## **INFORME DE FISCALIZACIÓN**

LM-PI-UGERVN-015-2018

**RUTA NACIONAL No. 606**  
**Sección Guacimal – Santa Elena**

**Figura 12.** Comparación de curvas granulométricas para Subbase Granular.

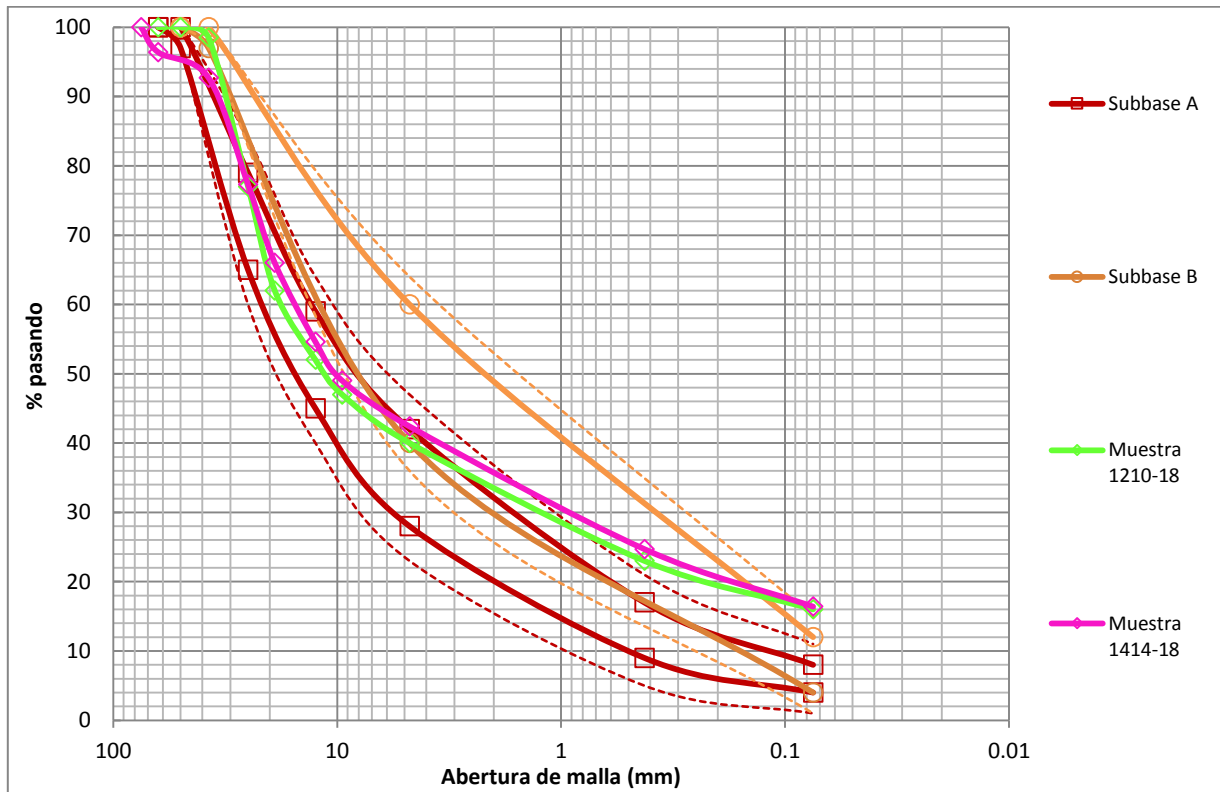
Se realizó la comparación de granulometrías para las muestras de agregado, respecto a las especificaciones del CR-2010 para subbase graduación A y graduación B, como se observa en las Tablas 6 y 7, respectivamente. Además, se presenta la comparación de las curvas granulométricas en la Figura 12.

La revisión de granulometría de las muestras de agregado, respecto a la especificación de subbase granular graduación A, indica que la muestra M-1414-18 presenta un leve exceso de partículas mayores a 63 mm, mientras que la muestra M-1210-18 no tiene sobre tamaños. Por otro lado, ambas muestras presentan incumplimiento de la proporción más fina, pues exceden más allá de la tolerancia, el contenido de finos en las mallas No.40 (0,425mm) y No.200 (0,075 mm).

La revisión de granulometría de las muestras de agregado, respecto a la especificación de subbase granular graduación B, indica que la muestra M1210-18 no presenta incumplimientos. La muestra M-1414-18 presenta exceso de la proporción gruesa en las mallas de 50 mm y 37,5 mm.

La distribución de tamaños de las muestras analizadas es similar a la granulometría de subbase graduación A, sin embargo no cumple la especificación del CR-2010 en todas las mallas. Las muestras del agregado contienen exceso de finos pasando las mallas No. 40

y No.200. Esto podría reducir la permeabilidad del agregado, porque los finos llenarían los vacíos que quedan entre las partículas de mayor tamaño, dejando menor espacio para la evacuación de la humedad. Además, si el material se deja expuesto estos finos podría generar polvo en condiciones secas y erosionarse cuando llueve, ya que el agua corre por la superficie del material en las pendientes longitudinales del camino.

Figura 13. Comparación de curvas granulométricas para Base Granular.

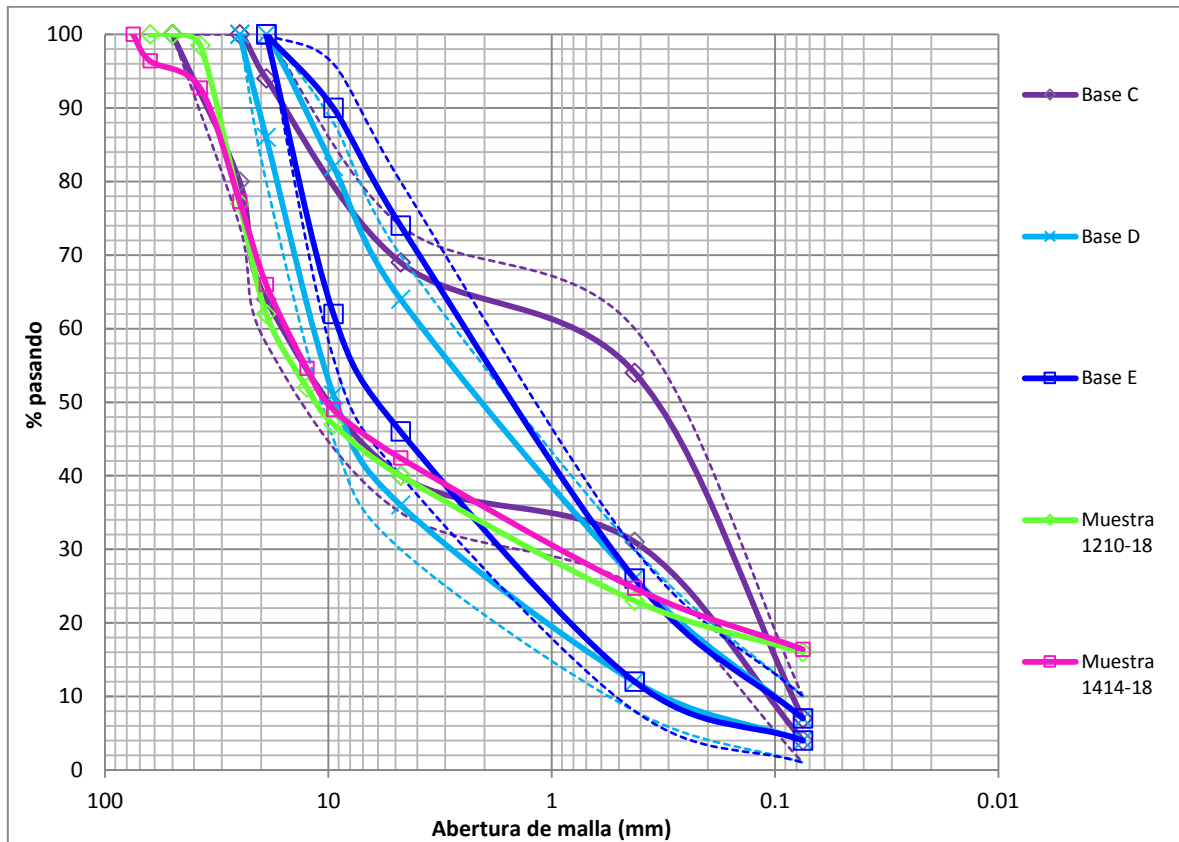
El CR-2010 establece que el agregado para base estabilizada debe cumplir con la granulometría correspondiente a los materiales de base granular, de acuerdo con las secciones 304.02 y 703.05. De acuerdo con esto, se realizó la comparación de granulometrías para las muestras de agregado, respecto a la especificación para base granular graduación C, D y E, como se observa en las Tablas 8, 9 y 10, respectivamente. Además en la Figura 2, se presenta la comparación de curvas granulométricas.

La revisión de granulometría respecto a la especificación de base granular graduación C, indica que la muestra M-1210-18 contiene menor cantidad de material pasando la malla No.40 (0,425 mm) y exceso de finos en la malla No.200 (0,075 mm). La muestra M1414-18 contiene mayor proporción de partículas gruesas mayores a 50 mm (sobretamaños) y también presenta menor cantidad de material pasando la malla No.40 (0,425 mm) y exceso de finos en la malla No.200 (0,075 mm). La Tabla 8 resume estos resultados.

La revisión de granulometría respecto a la especificación de base granular graduación D, indica que la muestra M-1210-18 posee mayor proporción de partículas gruesas mayores a 25 mm y 19 mm que lo especificado, además no cumple con la proporción de finos pasando la malla No. 200 (0.075 mm). La muestra M1414-18 presenta partículas de hasta 63 mm por lo que no cumple con el tamaño máximo especificado de 25 mm, tampoco cumple con la proporción de partículas pasando la malla 19 mm y además posee exceso de finos pasando la malla No. 200 (0.075mm). La Tabla 9 resume estos resultados.

La revisión de granulometría respecto a la especificación de base granular graduación E, indica que tanto la muestra M-1210-18 como la M-1414-18 contienen exceso de partículas de mayor tamaño que 19 mm y mayor proporción de finos que lo especificado para la malla No. 200 (0.075 mm). La Tabla 10 resume estos resultados.

Por otro lado, se observó que la granulometría de las muestras de agregado M-1210-18 y M1414-18 no cumplen como agregado para base estabilizada, que corresponden a las mismas de base granular como ya se mencionó. La granulometría encontrada en las muestras presenta un incumplimiento absoluto con la granulometría de base graduación C, principalmente por exceso de finos en las mallas No.40 y No. 200. El principal efecto que esto puede tener, es un aumento en la dosificación requerida de cemento para alcanzar la resistencia especificada a la compresión inconfiada a los 7 días, respecto a un material que sí cumpla con las especificaciones de granulometría según lo indica el CR-2010.
